改善箇所説明図 ②

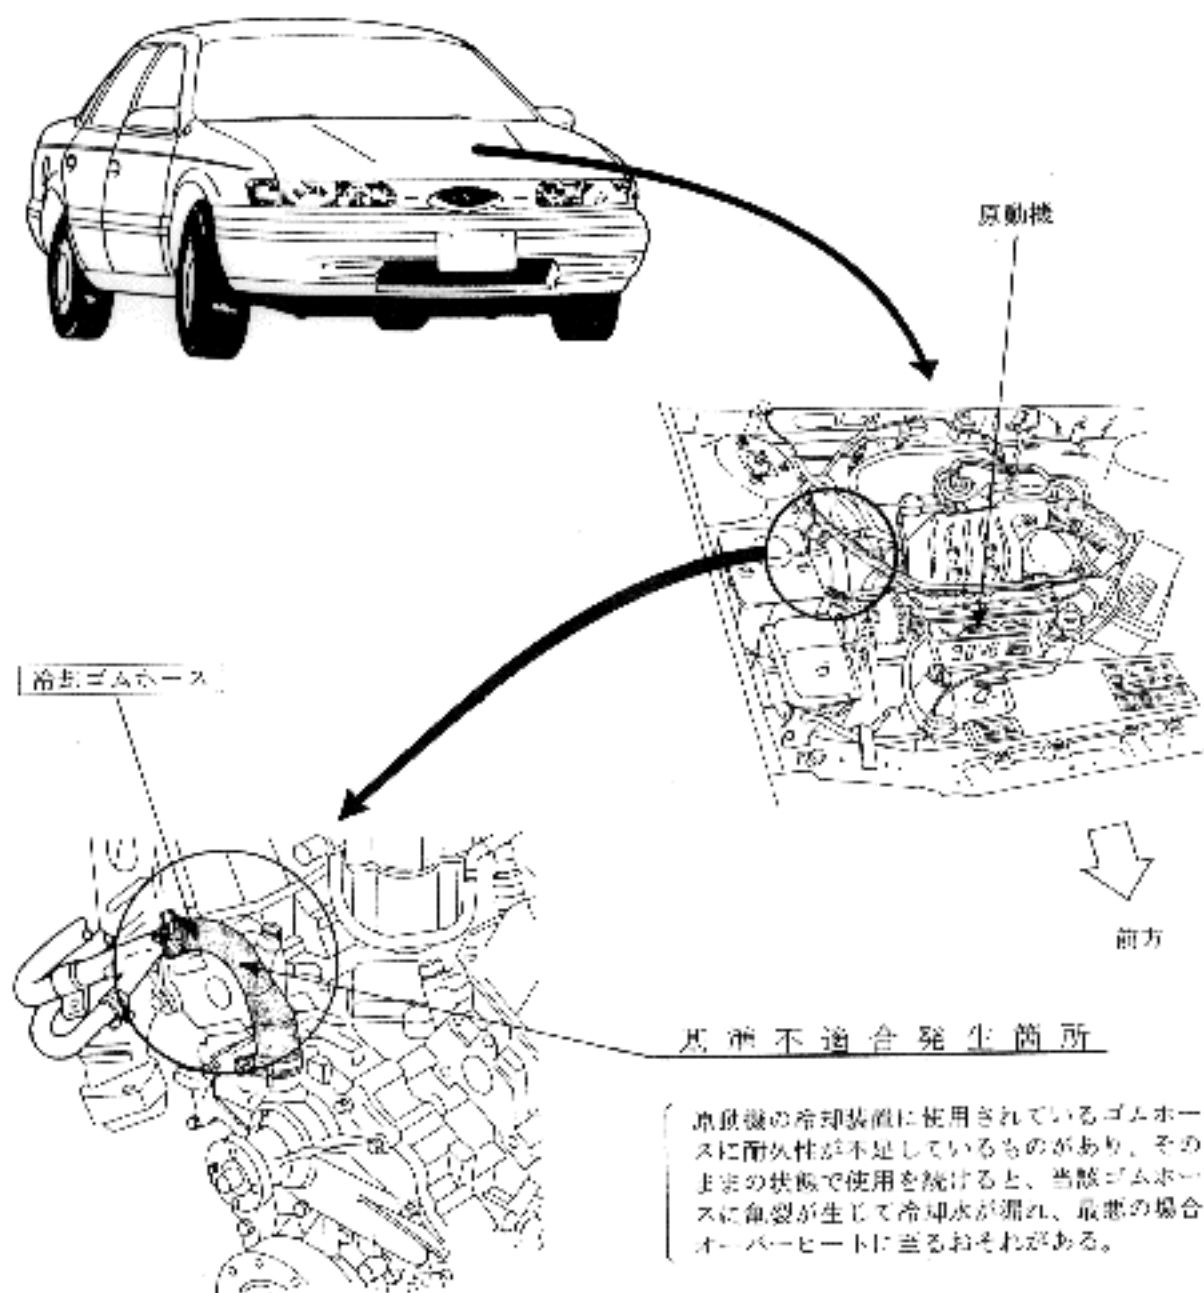
全車両、当該ゴムホースを対策品と交換する。

対策車両の識別： 当該ホース両側のホースバンドが脱着式バンド。
(未対策車は片側のバンドがカシメタイプ。)
